Product Change Notice (PCN)

件名: シェント電源 IC 製品の後工程拠点変更

発行日: 2/13/2023

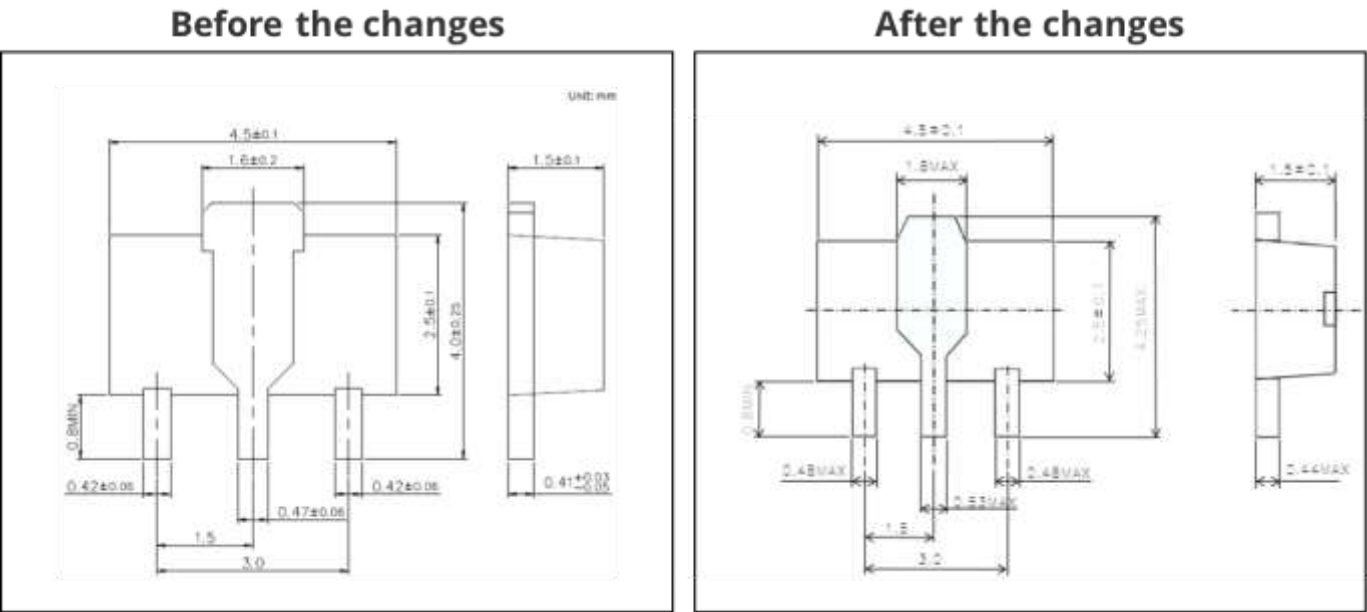
3p PoMM : 外形図の変更あり。寸法変更無し（表記方法が一部変更あり）

5p MM : 外形図の変更あり。一部寸法の変更有り（表記方法が一部変更あり）

5p MM の寸法変化は以下の通りです。

項目	変更前	変更後
ボディ横幅	2.9mm	2.95mm
ボディ縦幅[端子方向]	1.5mm	1.6mm
端子幅	0.32mm	0.4mm

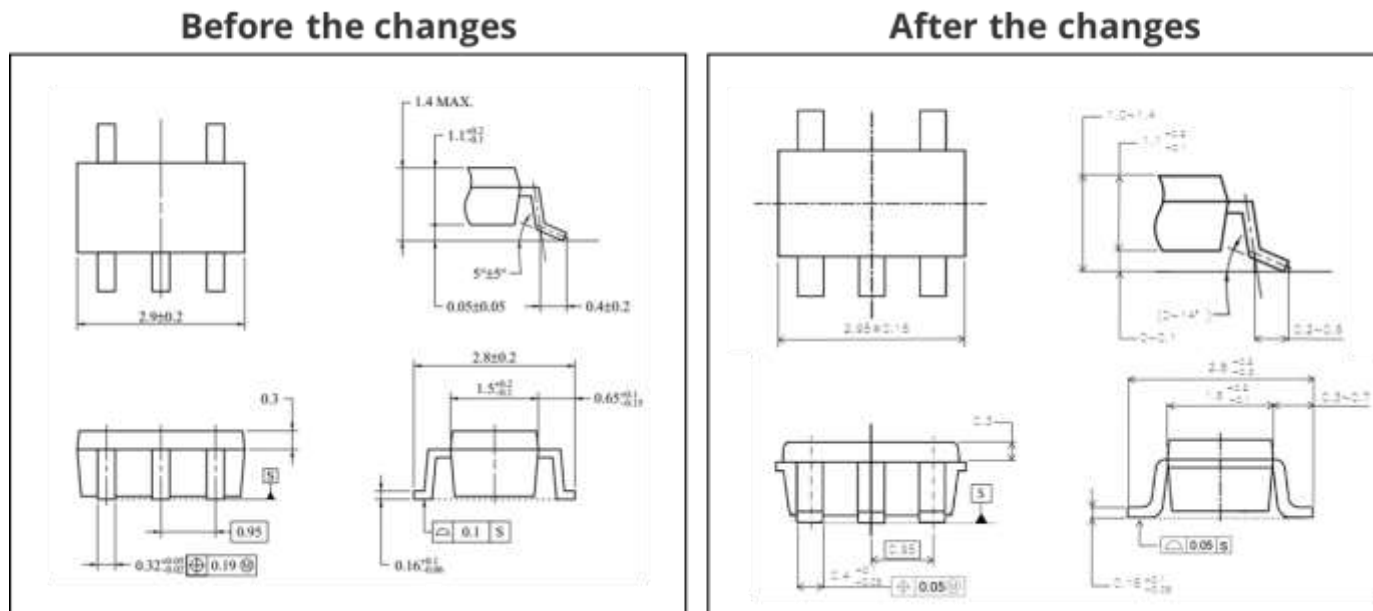
3p PoMM：外形図の変更あり。寸法変更無し（表記方法が一部変更あり）

5p MM：外形図の変更あり。一部寸法の変更有り（表記方法が一部変更あり）

<3p PoMM>

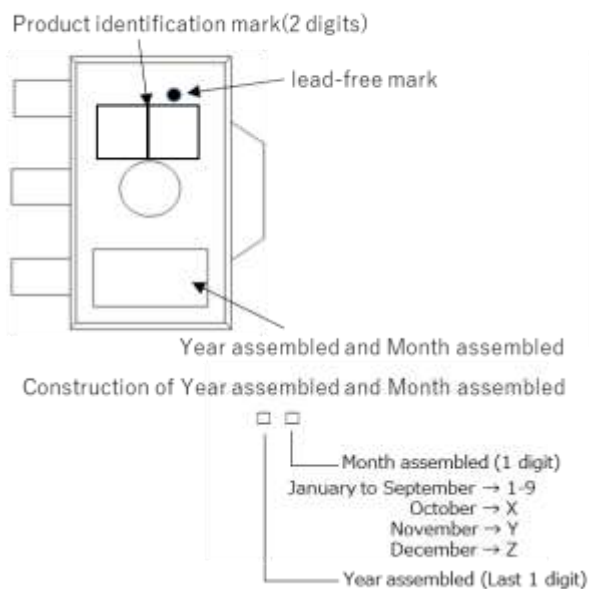
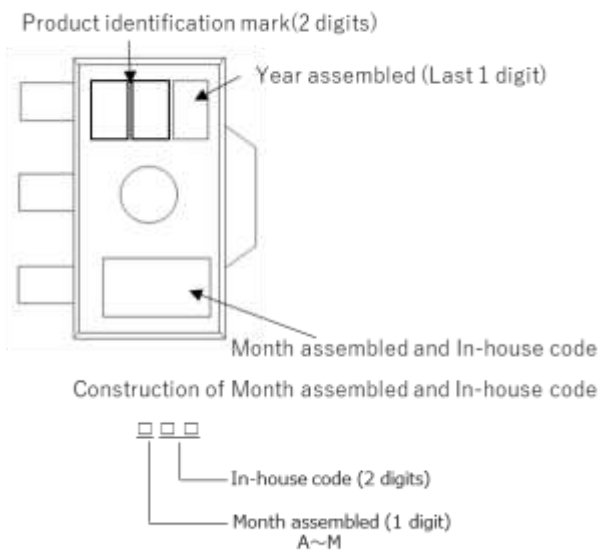
Before the changes

After the changes

Product type name	Product identification mark(2 digits)
UPC1093T	93
UPC1093T-1	7A
UPC1943T	9B
UPC1944T	9C

<5p MM>

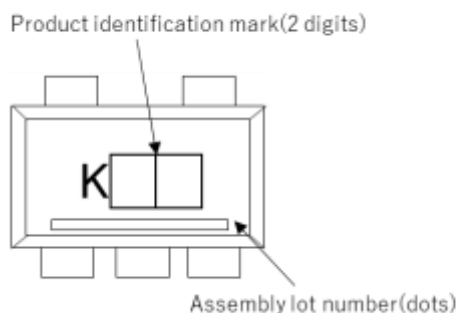
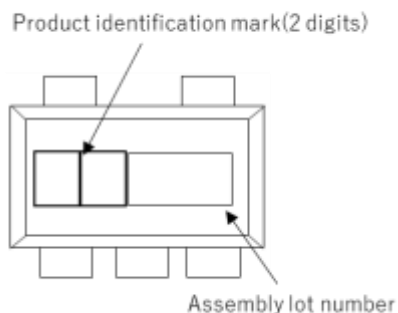
Before the changes

After the changes

Product type name	Product identification mark(2 digits)
UPC1093TA	93
UPC1093TA-1	91
